Oggetto: [ID_13] - Parco Eolico denominato "Cerignola Veneta Sud" da realizzare nel territorio comunale di Cerignola (FG), e relative opere di connessione, avente una potenza complessiva pari a 79,8 MW.

[ID_VIP: 4046] Istanza di VIA Ministeriale ex art. 23 del D.lgs. n. 152/2006 e ss. mm. ii.

Deliberazione della Giunta Regionale

Oggetto: PARCO EOLICO CERIGNOLA VENETA SUD (FG)

Fig. 2.2.3.A - Stralcio struttura idrogeomorfologica del PPTR. Fonte SIA

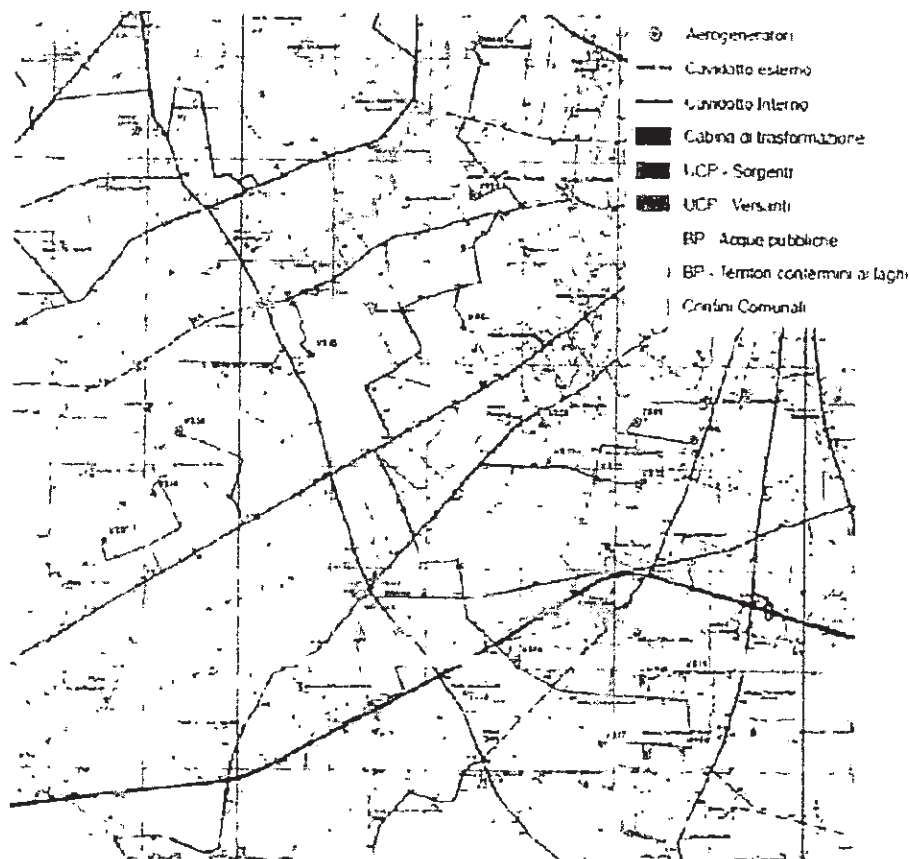
"Nessuno degli aerogeneratori ricade in aree critiche, come visibile nell'immagine seguente. L'area vasta e interessata da una serie di corsi d'acqua iscritti nell'elenco delle acque pubbliche: il torrente Marana di Fontanafigura, ubicato a nord degli aerogeneratori VS14 - VS15 - VS16 - VS17 - VS18- VS19; ancora più a sud la Marana Capacciotti e il Fiume Ofanto. A nord degli aerogeneratori più settentrionali scorre invece la Marana Castello.

Gli aerogeneratori non presentano interferenze dirette con i reticoli sopra citati. In relazione al cavidotto si osserva che il tracciato di quello interno, nel tratto che connette l'AGVS14 con la VS11, interseca la Marana di Fontanafigura.

A sud della parte più meridionale del parco eolico, sono presenti poi alcune aree di versante, individuate tra gli ulteriori contesti, e nell'intorno della Diga di Capacciotti, si riconosce la presenza di una fascia buffer definita dal Piano "territorio contemine ai laghi" (bene paesaggistico). In corrispondenza di alcuni versanti sono segnalati ancora alcuni geositi. Nessuna di queste peculiarità interferisce con gli aerogeneratori e con il cavidotto".

Fig. 2.2.3.B - Stralcio struttura ecosistemico-ambientale del PPTR. Fonte SIA

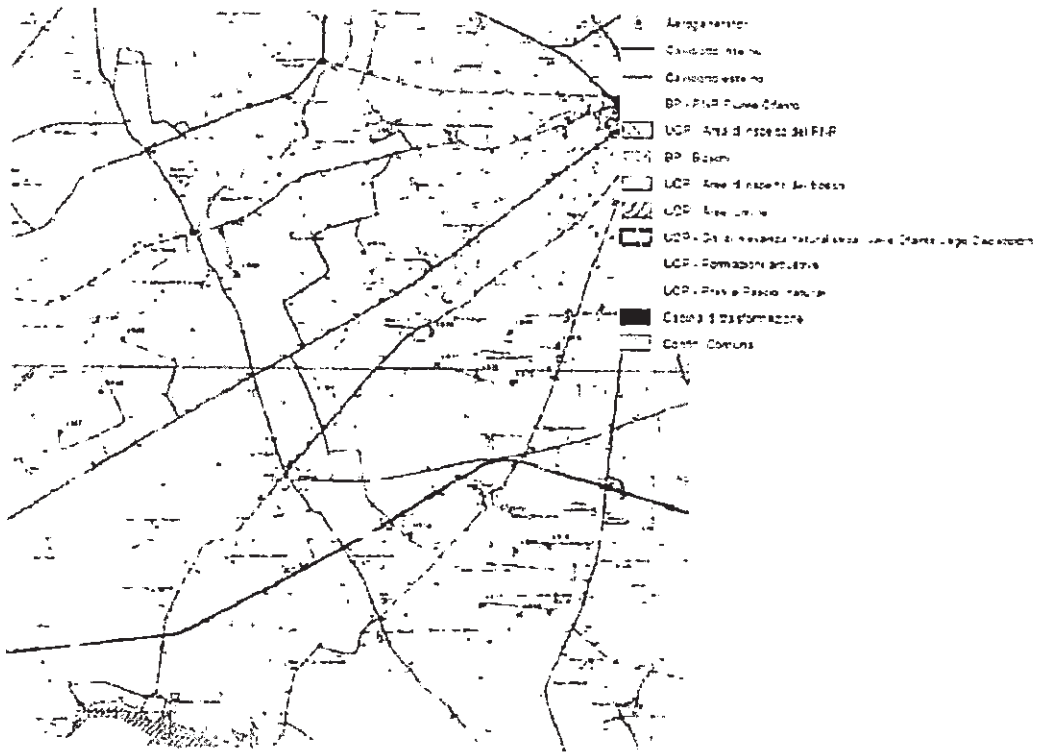
"Analizzando la posizione degli aerogeneratori, si nota che nessuno di essi interferisce con la struttura in analisi; sono presenti a nord degli aerogeneratori VS14-VS15-VS16 formazioni arbustive in evoluzione naturale (ulteriori contesti) e un'area boscata (bene paesaggistico) in corrispondenza di un corso d'acqua. A nord-ovest rispetto alle torri ubicate piu a nord e presente un'altra formazione arbustiva in evoluzione naturale, che segue anch'essa il tracciato di un corso d'acqua. Nelle vicinanze dell'AG VS02 sono presenti poi una piccola area boscata ed una piccola area umida, non interferenti con la posizione della torre.

A sud del parco eolico, c'è un'area importante dal punto di vista naturalistico, il Lago Cupacciotti che il PPTR individua come area umida (ulteriore contesto paesaggistico); un'altra area circostante e molto piu ampia e invece individuata come zona di parchi e riserve (bene paesaggistico), corrispondente al Parco Naturale Regionale del Fiume Ofanto, interessata puntualmente anche dalla presenza di prati e pascoli naturali e ad alcune formazioni arbustive in evoluzione naturale. Si fa osservare che tale area e interessata inoltre dal ZSC IT9120011 "Valle Ofanto - Lago di Cupacciotti". Tale area e distante dall'aerogeneratore piu vicino (VS19) circa 2.2 km".

Fig. 2.2.3.B - Stralcio struttura antropica e storico-culturale del PPTR. Fonte SIA

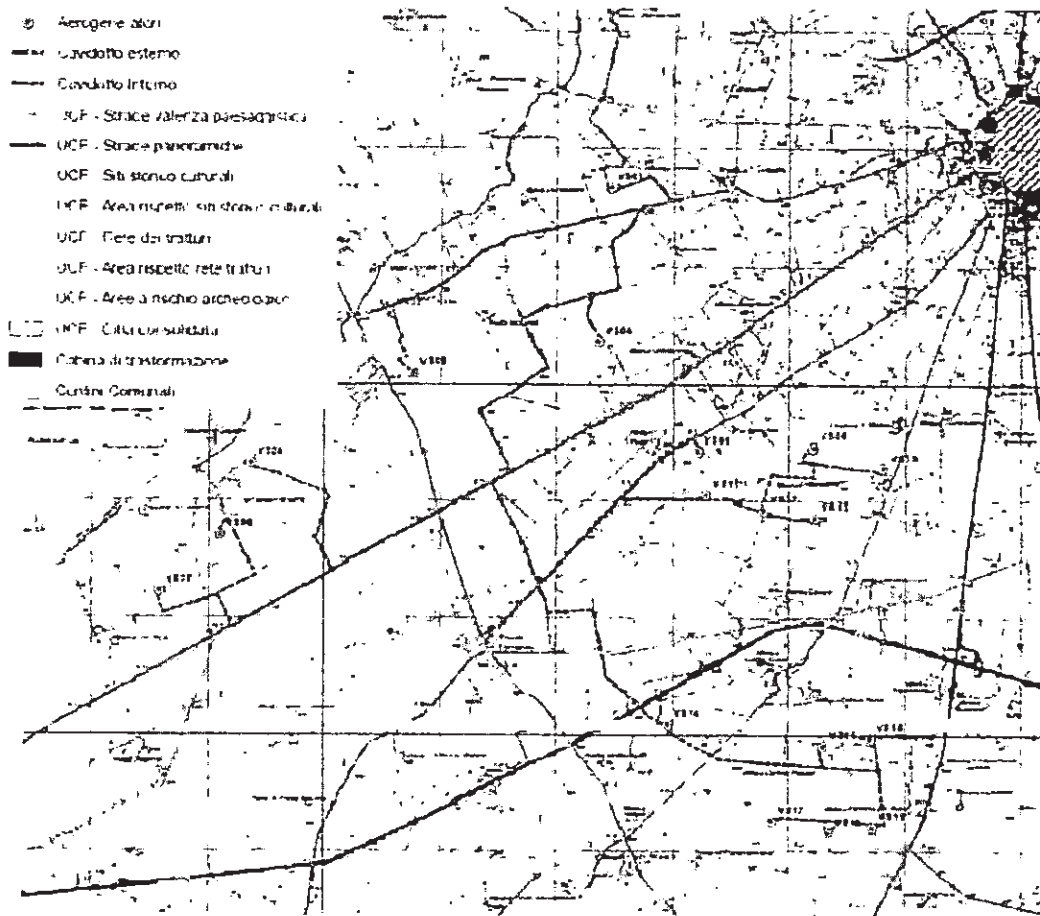
"L'area vasta è interessata da una serie di particolarità appartenenti a tale struttura: si tratta di una serie di siti storico-culturali, descritti e catalogati nella relazione paesaggistica, che non interferiscono con la posizione degli aerogeneratori. Sono poi presenti una serie di tratturi: Tratturello Cerignola - Melfi, il Regio Tratturello Candela Montegentile, il Regio Tratturello Stornara Montemilone, che non interferiscono con le posizioni degli aerogeneratori. Il cavidotto interno interseca invece due di essi, non individuando particolari criticità, trattandosi di attraversamenti che verranno condotti trasversalmente al tratturo, a profondità sufficiente per tutelare il bene.

Infine, sono presenti alcune strade che il PPTR individua come strada a valenza paesaggistica: si tratta della "Strada-marane", cioè la SP95 che divide il parco in una zona sud ed una nord, e la SP103 che invece è ubicata a sud del parco eolico in valutazione. La SP91, che invece è ubicata a sud-ovest rispetto alle torri più a sud, e individuata come strada panoramica". (rif. SIAALLO1A)

Fig. 2.A - Area di progetto (buffer 3 km) su base ortofoto. Vengono riportati i Siti Rete Natura 2000 e le IBA (Important Bird Area). Fonte VINCAALLO1.

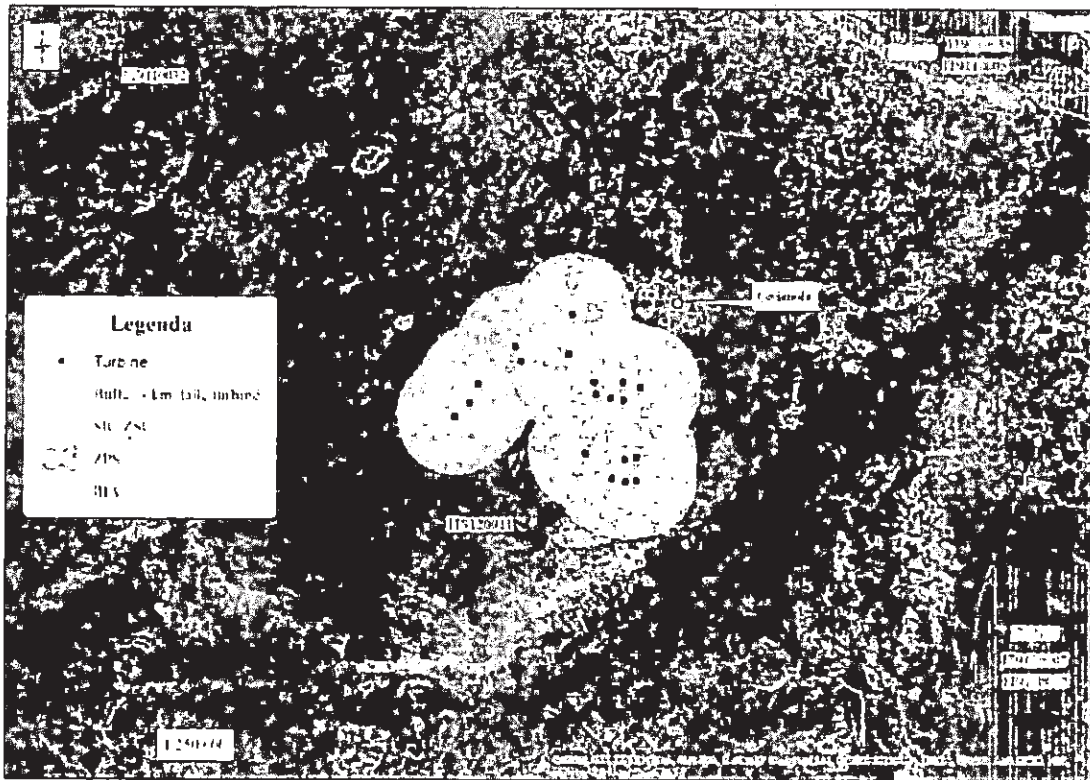
Il proponente sia con lo studio di incidenza ambientale che con la successiva relazione di integrazione e il monitoraggio *ante operam*, ha definito più adeguatamente gli effetti e le criticità del progetto proposto anche se vi è qualche inesattezza come quella di considerare la specie faunistica Grillaio *Falco naumanni*, per la presenza nel sito, solo come Area trofica e non anche come nidificante (VINCAALLO1, pag. 33), (ID_VIP4046_Doc_Integrativa_Par_3_4_avifauna, pag.31) o come anche considerare la specie faunistica Albanella minore *Circus pygargus* come "nidificante possibile per l'area pedegarganica e per il Tavoliere, con assenza di accertamenti negli ultimi 10-15 anni", (ID_VIP4046_Doc_Integrativa_Par_3_4_avifauna, pag.55) anche se risulta accertata la nidificazione nel 2015 in Capitanata.

Indicare "l'area di progetto non idonea alla presenza della specie" Lanario *Falco biarmicus*, (ID_VIP4046_Doc_Integrativa_Par_3_4_avifauna, pag.26) però la può utilizzare come area trofica.

- 1) le VS2 e VS3 sono a ridosso del complesso di diverse masserie conosciute come S. Giovanni in Fonte sito riproduttivo per la specie Ghiandaia marina *Coracias garrulus* e Grillaio *Falco naumanni*;
- 2) le VS5 e VS6 ricadono in area trofica per la specie Grillaio *Falco naumanni* e Albanella minore *Circus pygargus*;
- 3) le VS da 14 a 19 ricadono in pieno home range delle specie Nibbio bruno *Milvus migrans*, Biancone *Circaetus gallicus* e Lanario *Falco biarmicus*.

Sistema delle tutele del PPTR: individuazione dell'area a sud ovest del centro urbano di Cerignola.
(Fonte Puglia).

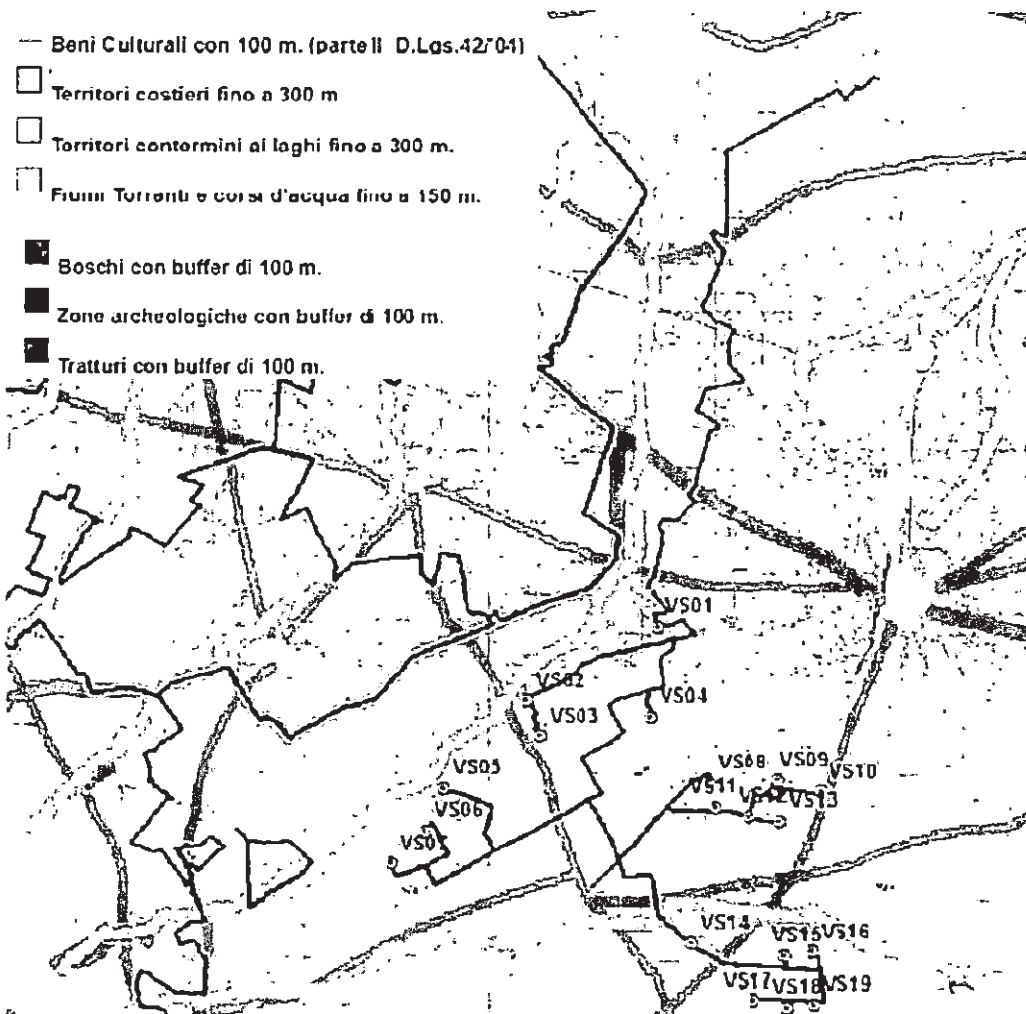
Dal punto di vista paesaggistico, come si evince dalla cartografia relativa al sistema delle tutele del PPTR, si può constatare che l'inserimento di questo tipo d'impianto andrebbe a compromettere le caratteristiche e le relazioni funzionali, storiche, visive, culturali, simboliche ed ecologiche che caratterizzano la struttura della figura territoriale di appartenenza legate, in particolare per il contesto paesaggistico in cui è localizzato l'intervento, alla presenza di una fitta rete di elementi puntuali (ucp "segnalazioni architettoniche" ed ucp "aree a rischio archeologico") e lineari (ucp rete tratturale e bp "acque pubbliche") della struttura antropica e storico-culturale (per le intersezioni trasversali nella proposta sono state predisposte soluzioni progettuali con sonde teleguidate con supervisione di un consulente iscritto negli elenchi speciali degli archeologi del MIBAC).

(rif. ID_VIP 4046_Doc_Integrativa_Par_2_5_2) si evidenzia l'intersezione dei cavidotti in presenza del tratturo e di un corso d'acqua. Al fine di proteggere il tratturo si conferma l'uso di Trivellazioni tipo TOC per l'attraversamenti delle condutture.
